**KELIO (GATVĖS) IR NUOTEKŲ ŠALINIMO TINKLO KOSMONAUTŲ G., TAURAGĖS M.,  
TAURAGĖS R. SAV., REKONSTRAVIMO IR STATYBOS DARBAI**

**(VIEŠOJO PIRKIMO ID 3428171)**

**DĖL VIEŠOJO PIRKIMO METU GAUTŲ KLAUSIMŲ NAGRINĖJIMO**

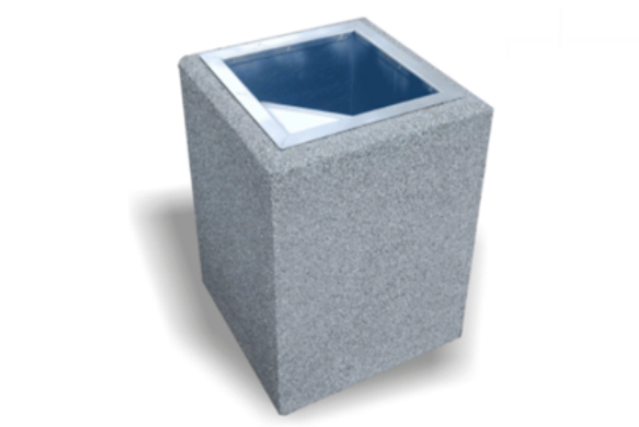
**8. Klausimas.** SP dalies brėžinyje yra pavaizduoti suoliukai ir šiukšliadėžės. Tačiau kiekių žiniaraščiuose nėra šių darbų su kiekiais. Ar reikia įsivertinti suoliukus ir šiukšliadėžes? Jei taip, pateikite gaminių specifikacijas.

**Atsakymas.** Taip, reikės įrengti 2 komplektus:

1) Suoliukas betonas+ medis medienos storis ne plonesnė nei 5 cm, suoliukas ankeruojamas į pagrindą. Suoliuko ilgis 180 cm, plotis 53 cm, aukštis 88 cm su atlošu ir porankiu (įrengiamas kaip gaminy, matmenys tikslinami parinkus tikslų gamintoją, sertifikuota Europos sąjungos šalyse, turi atitikties deklaraciją), žr. pav.

2) Šiukšliadėžė – natūralus betonas. Aukštis 50 cm; ilgis x plotis 50 x 50 cm; talpa – 50 l; svoris 173kg; komplektuojama su cinkuotu kibiru. Naudojamos medžiagos: cementas klasės 42,5 R, plautas žvyras, smėlis, betonostiprumas min C 40. (Įrengiamas kaip gaminy, matmenys tikslinami parinkus tikslų gamintoją, sertifikuota Europos sąjungos šalyse, turi atitikties deklaraciją) žr. pav.
